Raport

z procesu konsultacji społecznych

projektu Warunków Dotyczących Bilansowania

**Informacja o zgłoszonych przez użytkowników systemu uwagach
oraz sposobie ich uwzględnienia**

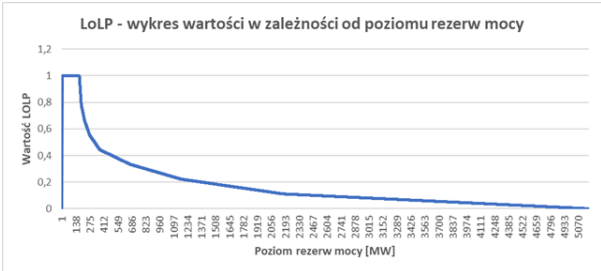
Lp.	Punkt	Uwagi, propozycje zmian w treści i pytania	Zgłaszający uwagi	Stanowisko OSP
119.	8.6.2(5.1g)	<p>Proponujemy dodać moc minimalną w kierunku generacji i dodać moc minimalną w kierunku poboru.</p> <p>Uzasadnienie:</p> <p>Niespójne z wymaganiami dla pozostałych jednostek grafikowych, które mają możliwość podania mocy minimalnej.</p>	<p>Towarzystwo Gospodarcze Polskie Elektrownie</p>	<p><u>Uwaga nie została uwzględniona</u></p> <p>Przyjęte w nowych WDB rozwiązanie dla JG_A bez mocy minimalnych jest prostsze i bardziej elastyczne w zakresie zarządzania kierunkiem pracy JG_A niż proponowany w uwadze wariant z mocami minimalnymi.</p> <p>Dla JG_A są określone moce maksymalne dla obu kierunków: generacji i poboru. Jeżeli obie te moce są niezerowe, to JG_A może pracować w obu kierunkach i tylko ten rodzaj JG może zmienić kierunek pracy w ramach jednego OREB, przechodząc płynnie z pracy w kierunku generacji do pracy w kierunku poboru lub odwrotnie. Jest to możliwe dzięki temu, że dla JG_A nie ma zdefiniowanych mocy minimalnych.</p> <p>Jeżeli w danym okresie JG_A nie może zmniejszyć swojej generacji albo poboru poniżej określonej wartości, to może zgłosić ubytek dodatni odpowiednio w kierunku poboru albo generacji, zmniejszając moc maksymalną dyspozycyjną w danym kierunku do wartości ujemnej, której wartość bezwzględna będzie pełniła rolę mocy minimalnej dyspozycyjnej w przeciwnym kierunku ograniczającej możliwość zmniejszenia odpowiednio generacji albo poboru JG_A.</p> <p>Niezależnie od powyższego, DUB w procesie kwalifikacji może wnioskować o moce maksymalne kwalifikowane zawężające zakres aktywnej pracy JG_A w stosunku do mocy maksymalnych lub zgłosić w ofercie na energię bilansującą ujemne wartości oferowanych mocy maksymalnych dla jednego z kierunków, co w konsekwencji będzie oznaczało wprowadzenie mocy minimalnej.</p>

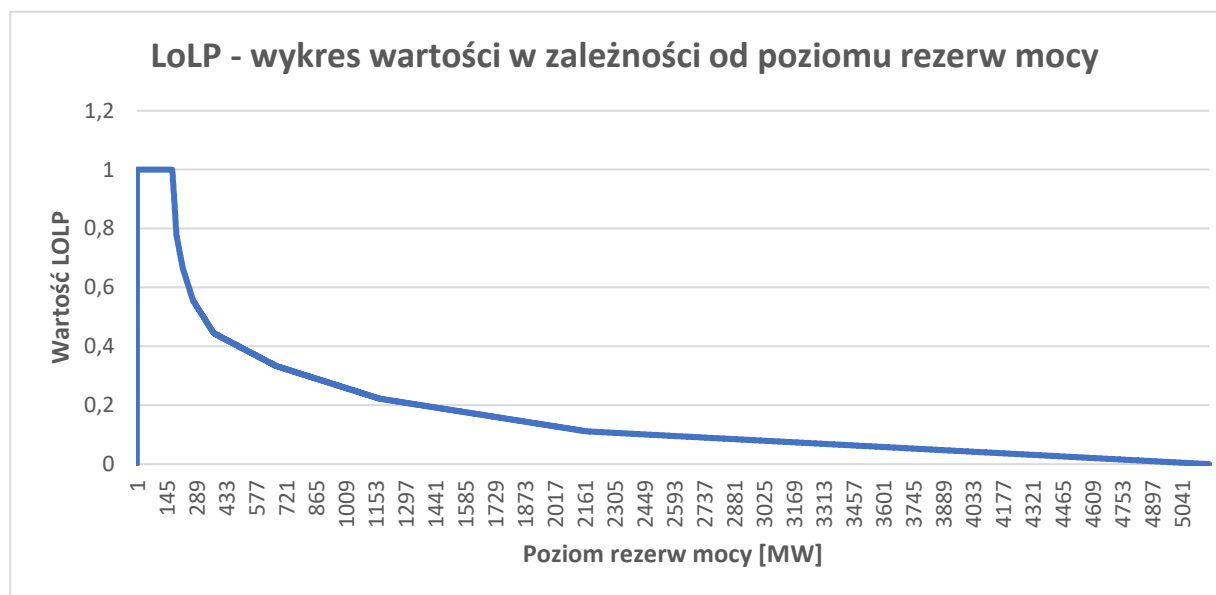
Wariant 1 zakłada pracę KSE z powtarzającymi się okresami braku wymaganych rezerw mocy, a mimo to średnie ceny rezerw mocy nie przekraczają 20 zł/MW-h ze względu na sposób kalkulacji i limity dobowe.
